AUSFÜHRUNGSPLANUNG	Umbau Bahnhofsgeläude Löhne zum dritten Ort Bünder Straße 7, 32584 Löhne			
	Bauherr			Stadt Löhne
	Oeynhausener Straße 41 32584 Löhne			
	Bauleitung	baulampe architekten PartG mbB Markgrafenstraße 3 33602 Bielefeld T 0521.399 329 66 E post@baulampe.de		
	Planung	baulampe architekten PartG mbB Markgrafenstraße 3 33602 Bielefeld T 0521.399 329 66 E post@baulampe.de		
	Plan	Grundriss Kellergeschoss	GR KG-2	
	Maßstab	1:50		
	Datum	26.01.2026		
	Stand	29.03.2026		
	Plannr.	GR-KG2-AV01		
Index	c

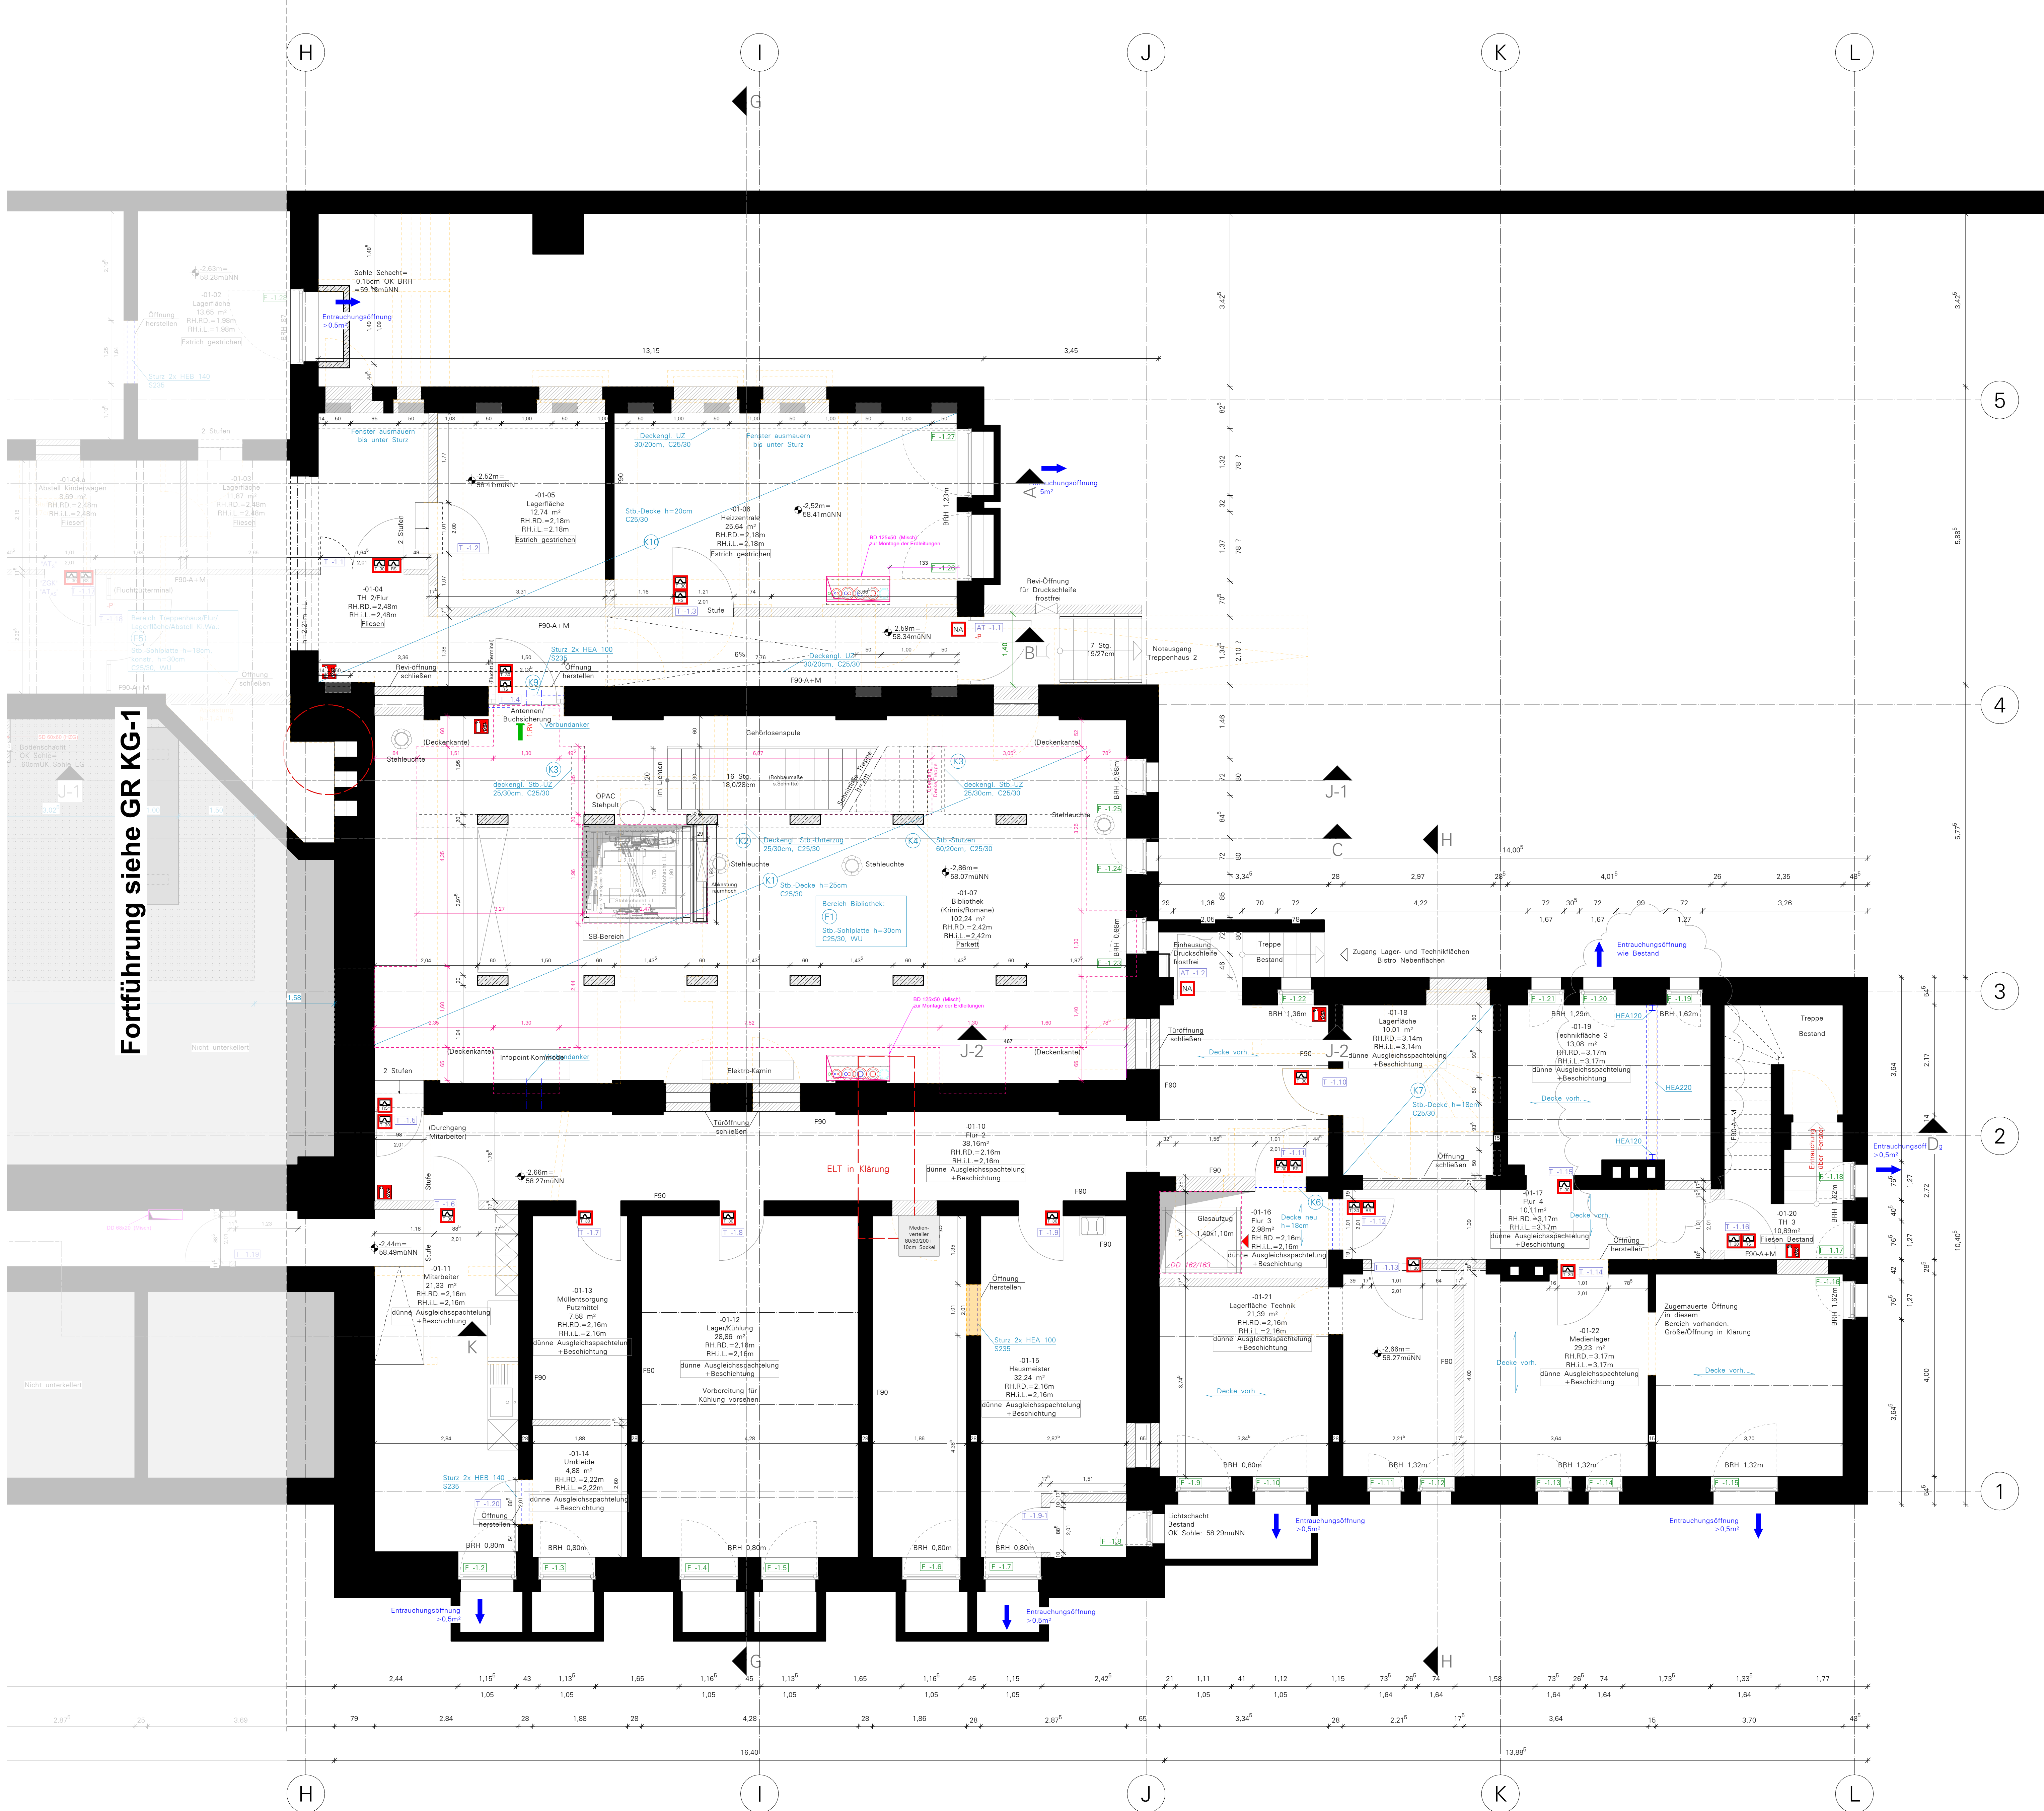
Bearbeiter	Inhalt	Index	Datum
sn	Änderung Wände Neu Übergang Flur zu -01-05/-01-06, Abbruch Wand -01-19, Änderung Öffnung in -01-22 in Klärung	a	17.02.2026
sn	Änderung Abmessungen Deckendurchbruch Aufzug	b	11.03.2026
sn	Nach Aufmaß Rohbaudecken: Änderung Raumhöhen und OKFF neu (+/-0,00m=59,60müNN) Raum -01-19: Abänderung Neu, Raum -01-04 1Hz, Änderung Bodenbelag (Fliesen)	c	29.03.2026
